LM-AT-034-07

**INFORME DE AUDITORÍA TÉCNICA EXTERNA
DE SEGURIDAD VIAL**

**ANÁLISIS DE LAS BARRERAS DE SEGURIDAD
(GUARDAVÍAS COLOCADAS EN ABRIL 2007)
RUTA 32**

ABRIL DEL 2007

Figura 4: Barreras adheridas al pretil.

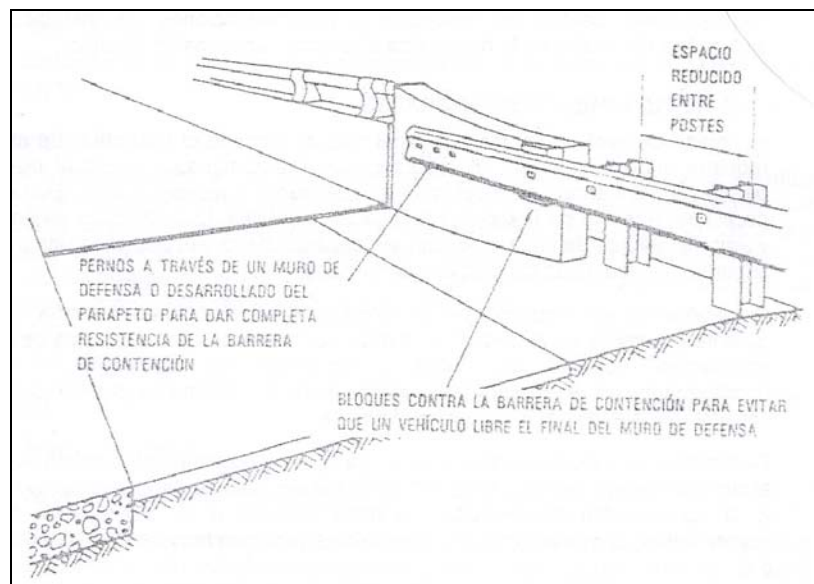
Otro tipo de solución que se emplea es adherir o empotrar las terminales de la barrera al pretil, tal como se muestra en la Figura 4.

Figura 5. Detalle de empalme de las vigas en las barreras de seguridad.
Fuente: LanammeUCR

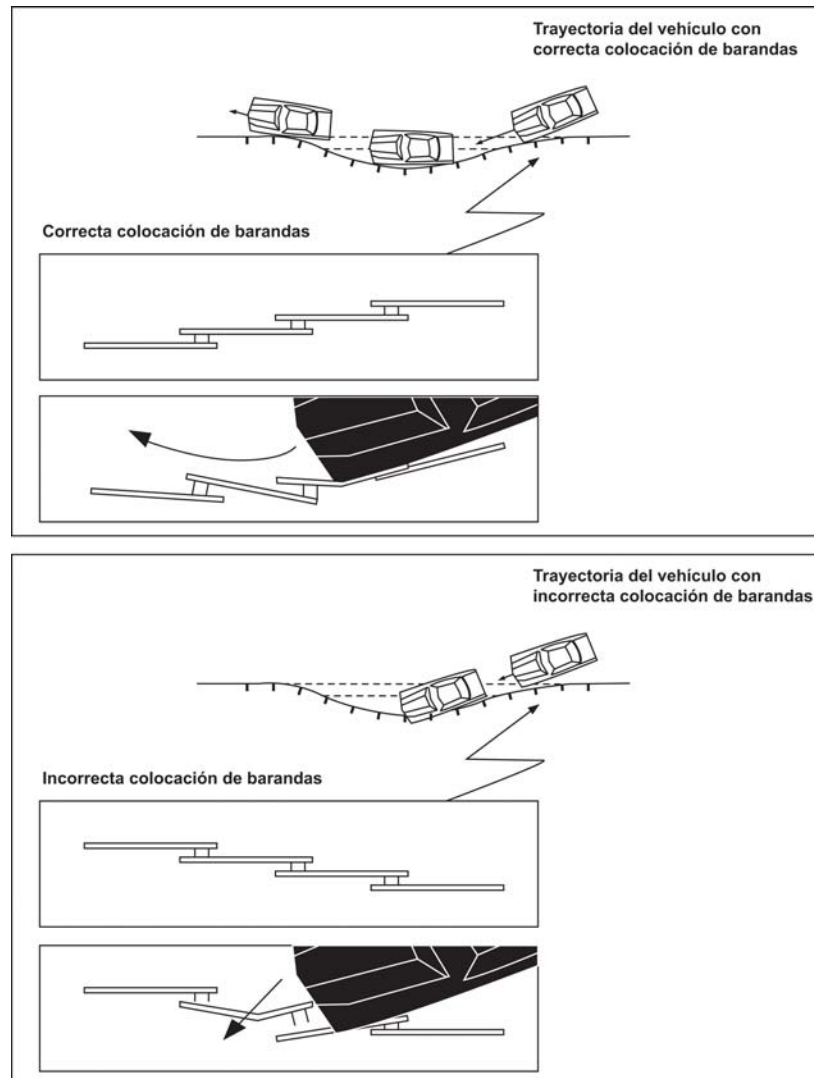
Los empalmes de las vigas se realizaron dejando expuestas las juntas en el sentido de circulación, lo que podría ser contraproducente en el momento en que algún vehículo al colisionar, deforme la viga y dicho extremo de la viga siguiente se incruste en el vehículo aumentando el nivel de daño material.

En la Figura 5 se detallan las dos formas de empalmar las vigas y se ilustra el problema asociado a un traslape inadecuado.

A nivel internacional se recomienda que la viga “flujo arriba” quede colocada debajo de la anterior, de modo que el traslape no se constituya en un peligro y ocurra que la viga se incruste en el vehículo, tal como se mostró en la Figura 1.

Es importante indicar que, como reacción a la observación realizada por parte de esta Auditoría Técnica en la visita al campo, mediante la cual se explicó al personal que estaba realizando el trabajo, acerca de la recomendación del empalme, se observó que en el sentido hacia San José, se realizó la corrección y se empalmaron las vigas correctamente, de acuerdo con una nueva observación realizada el 25 de abril del año en curso.
